SYMPHONY V2 – version log

Revisioni, modifiche approvate, decisioni e verifiche di progetto

Documento	**symphony_version_log** (unico file, aggiornato a ogni revisione). Fino alla rev. 1.5 si chiamava `modify_request1910` : tutto il suo contenuto è riportato qui, invariato
Revisione corrente	**1.27** del 30/10/2026 – Gruppo B: test point SMD (R-08), C261/C702/C704 Murata GJM (R-10, parte), pin schermo USB-C S1→SH (R-09, parte)

24. Netclass e layout della parte RF modificato v1.12

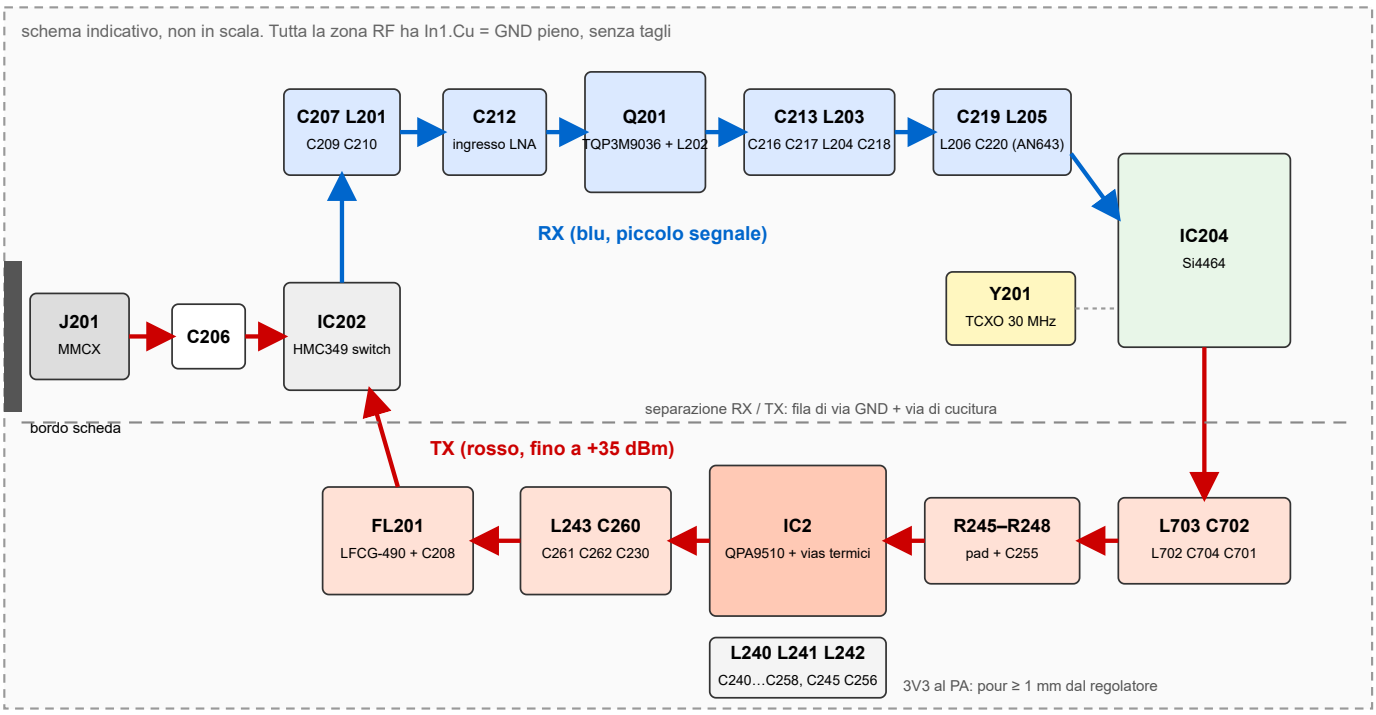
- Riferimento delle linee RF su F.Cu: **In1.Cu = GND pieno** sotto tutta la zona RF, senza tagli e senza altre piste.
- **Linea consigliata: coplanare con massa (CPWG), pista 0.20 mm, distanza dal GND di F.Cu 0.20 mm.** Calcolo: 51 Ω con εr 4.1, 49 Ω con εr 4.5. Microstriscia semplice a 50 Ω: circa 0.17 mm.

- Prima di sbrogliare, verificare con il calcolatore di impedenza JLCPCB per lo stackup scelto e, se cambia, aggiornare la larghezza della netclass RF_50R.

- A 435 MHz λ in scheda ≈ 390 mm: piste RF di pochi mm sono corte, ma vanno comunque tenute a 50 Ω, dritte e senza stub. Curve a 45° o ad arco.
- Via di cucitura GND lungo le linee RF e lungo il bordo del GND di F.Cu: **passo ≤ 2 mm** (copre anche le armoniche del PA fino a qualche GHz).
